資料2
科学技術・学術審議会 研究計画・評価分科会
原子力科学技術委員会
高温ガス炉技術研究開発作業部会（第2回）
平成26年7月11日

32ページ、「内容」の3ポツ目について、以下の修正を行う。

高温ガス炉技術の 研究開発の現状と今後の課題について

独立行政法人日本原子力研究開発機構

5-⑦ 炉心流量喪失試験

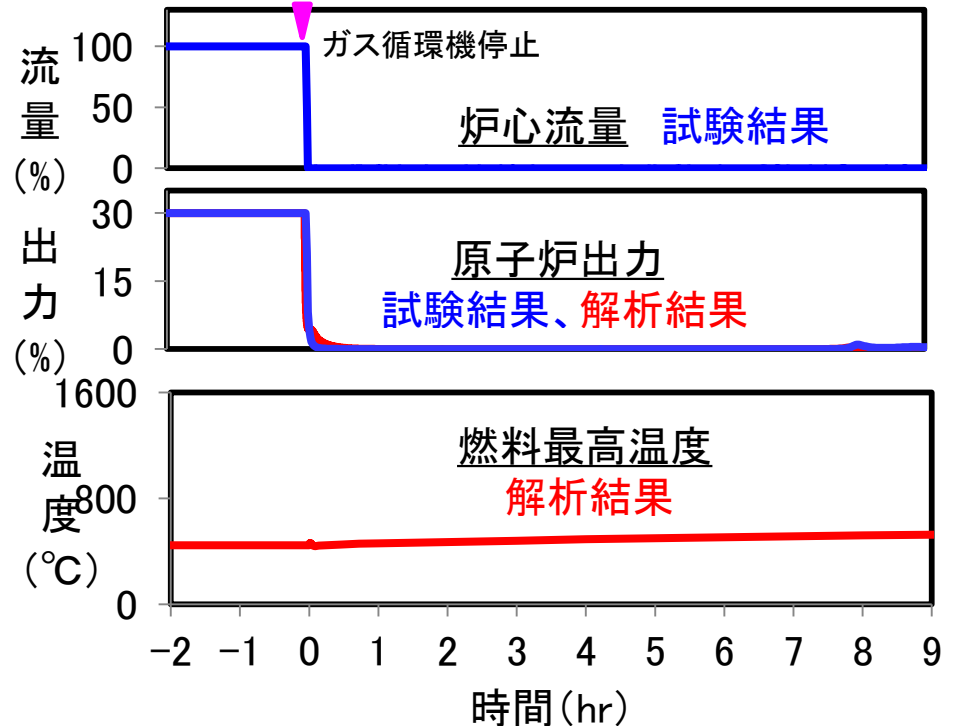
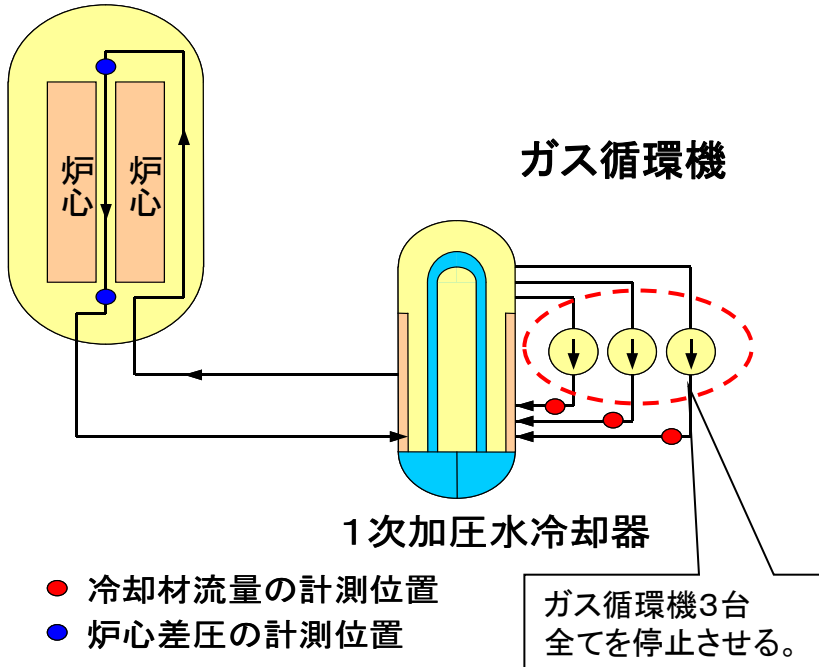
誤 「原子炉出力30%(9MW)で試験を実施」
正 「原子炉出力100%(30MW)で試験を実施」
